Asunto: Respuesta a observaciones del proceso “Suministro e instalación de equipamiento y mobiliario para la dotación de la mapoteca Ernesto Gulh y el centro Orlando Fals Borda para el programa de licenciatura en Ciencias Sociales en la sede Fusagasugá”.

OBSERVACIÓN K10 DESIGN S.A.S

ÍTEM 9. DIVISIÓN EN VIDRIO:

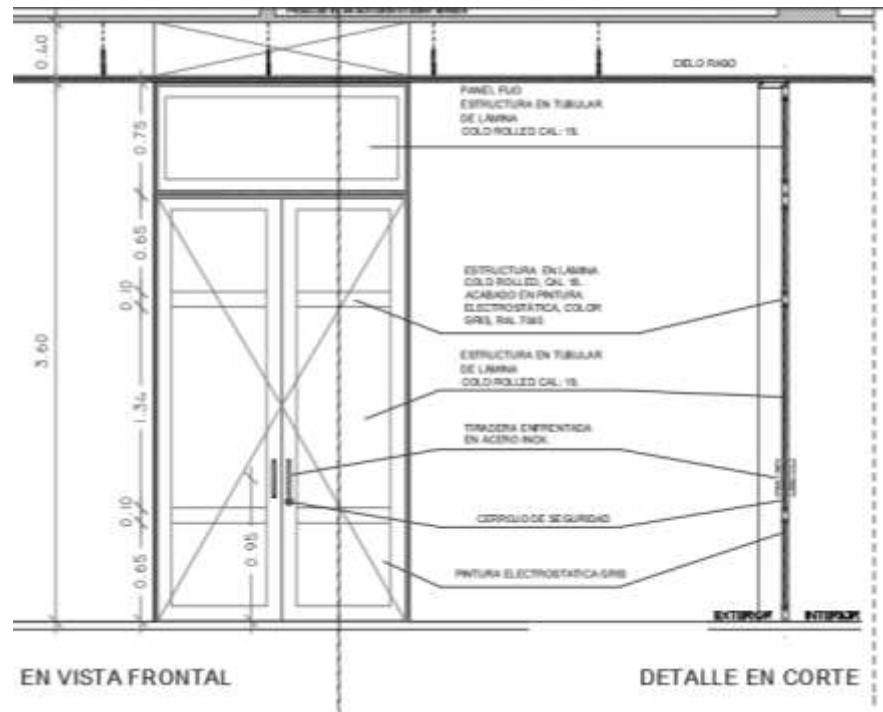
*Es posible que nos confirmen en la medida solicitada para la división cual es el alto y cual es el ancho por favor, igualmente en que espesor solicitan el vidrio (si es templado de 6mm o templado de 8mm o de 10mm), el marco metálico , marco en aluminio o con herrajes en acero inoxidable, si es posible conocer el diseño de la universidad mucho mejor.

El vano tiene dimensiones de 4m x 1.60m, la división es tipo puerta, se proyectó marco en lamina Cold Rolled, cal 18, panel fijo superior con vidrio de 6 mm, doble hoja con estructura en lamina cold rolled cal 18, con acabado en pintura electrostática y vidrio de 6 mm, tiradero en acero inoxidable y chapa de seguridad. A continuación, se muestra el diseño recomendado.
